Riemenspanner für Zahnriementrieb

Optimierte Spannrolle 531 0564 30

Montage-Hinweis Spannrolle 531 0402 20

Bild 1: 531 0564 30 (Vorderansicht)

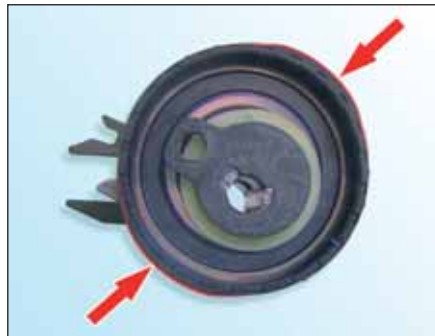
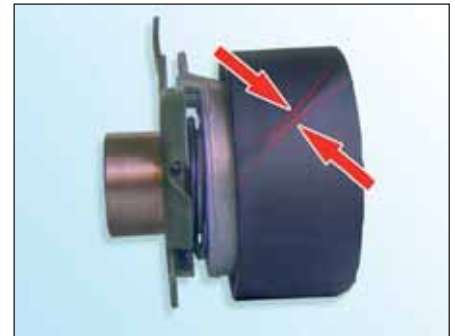
Bei der Spannrolle **531 0564 30** (Sinus-Pulley) handelt es sich um eine geräuschoptimierte Spannrolle, die speziell für die oben genannten Anwendungen entwickelt wurde.

Die roten Markierungen (**Bild 1** und **Bild 2, Pfeile**) verdeutlichen die Merkmale.

Die Lauffläche der Spannrolle weist diagonal verlaufende Erhebungen auf (**Bild 2**).

Die untypisch verformte Lauffläche ist **kein** Produktionsfehler!

Bild 1: 531 0402 20 (Rückansicht)

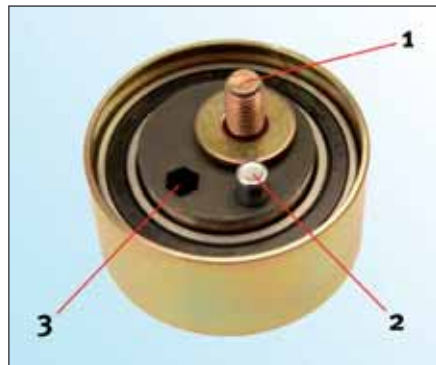
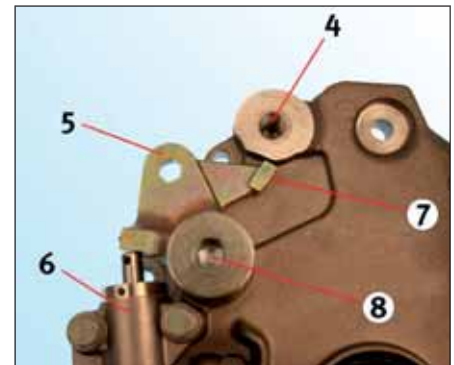
Bei Arbeiten am Steuertrieb ist auf den richtigen Einbau der im Trieb unten angeordneten Spannrolle **531 0402 20** zu achten.

Bei der Montage des hydraulischen Riemenspanners (6) und der Spannrolle ist die korrekte Ausrichtung des Anschlagzapfens (2) der Spannrolle zu beachten (siehe Bild 3 und Bild 4 auf Seite 2).

Der Anschlagzapfen (2) muss beim Einbau unbedingt auf der Kontaktfläche (7) des Umlenkhebels (5) anliegen.

Bild 3: Richtige Einbauposition (Rückansicht)

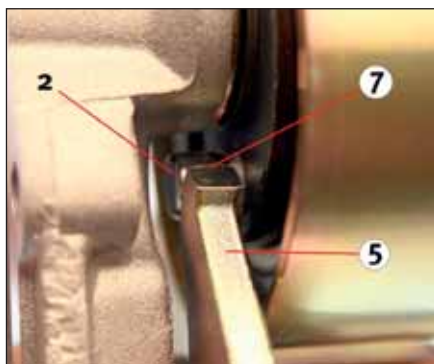
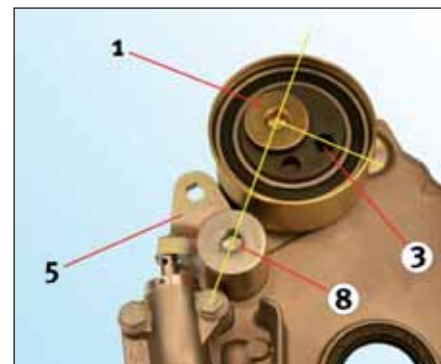
Der Anschlagzapfen (2) der Spannrolle läuft gegen die Kontaktfläche (7) des Umlenkhebels (5).

Die Sechskantöffnung (3) befindet sich etwa im rechten Winkel zur Achse der Befestigungsschraube (1) der Spannrolle und dem Drehpunkt (8) des Umlenkhebels (5) (siehe gelbe Orientierungslinien).

Bild 5: Falsche Einbauposition (Rückansicht)

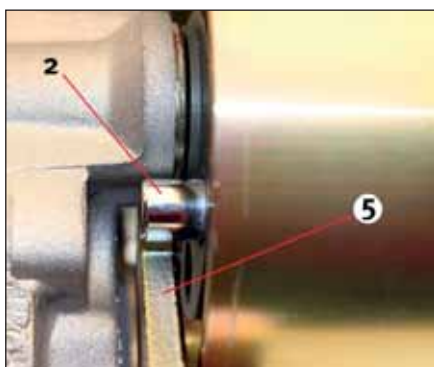
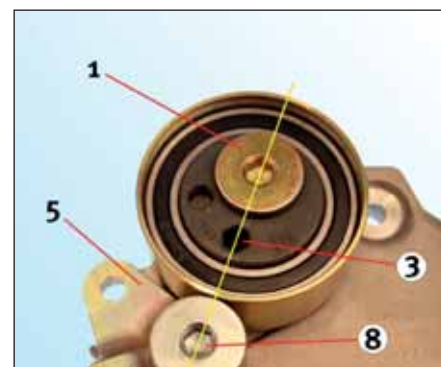
Der Anschlagzapfen (2) der Spannrolle liegt an der Rückseite des Umlenkhebels (5) an.

Die Sechskantöffnung (3) befindet sich in gerader Linie zur Achse der Befestigungsschraube (1) der Spannrolle und dem Drehpunkt (8) des Umlenkhebels (5) (siehe gelbe Orientierungslinien).

Bild 2: Montage-Übersicht

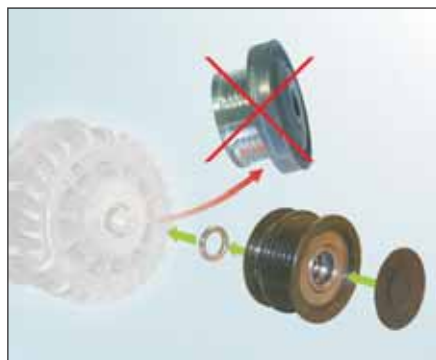
1. Keilrippenriemen demontieren
2. Alle Riementriebkomponenten auf Beschädigung prüfen - beschädigte Komponenten ersetzen
3. Originale Riemenscheibe von Generator abbauen (siehe **Bild 2**)
4. Distanzscheibe auf Generatorwelle aufschieben (siehe **Bild 2**)
5. Generatorenfreilauf **535 0116 10** mit entsprechendem Spezialwerkzeug (siehe **Bild 3**) montieren
6. Dichtkappe an Generatorenfreilauf montieren – **Auf korrekten Sitz achten!**
7. Keilrippenriemen montieren

Bild 5: Beide Kerben stehen **außerhalb** der Aussparung (Pfeile).
Die Einstellung muss korrigiert werden!

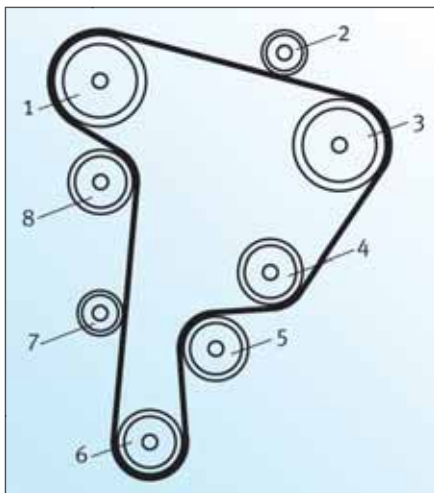
Ein neuer Zahnriemen ist richtig gespannt, wenn auf dem Riemenspanner die beiden Einstellkerben in die Aussparung zeigen. Im Betrieb dehnt sich der Zahnriemen mit zunehmenden Verschleiß. Der Riemenspanner fängt diese „Längung“ des Zahnriemens durch exzentrisches Verdrehen ab. Die beiden Einstellkerben wandern in Richtung Kreuzschraffur. Um eine einwandfreie Funktion dieser Verschleißanzeige zu gewährleisten, müssen Riemenspanner, Umlenkrollen und Zahnriemen immer zusammen gewechselt werden. LuK-AS empfiehlt, das Riementrieb KIT **530 0082 10** (mit Zahnriemen) zu verwenden, da alle Rollen im Zahnriementrieb einem laufzeitbedingten Verschleiß unterliegen. Bei vorhandenem neuen Zahnriemen in OE-Qualität empfiehlt LuK-AS, das Riementrieb SET **530 0082 09**, (ohne Zahnriemen) zu verwenden.
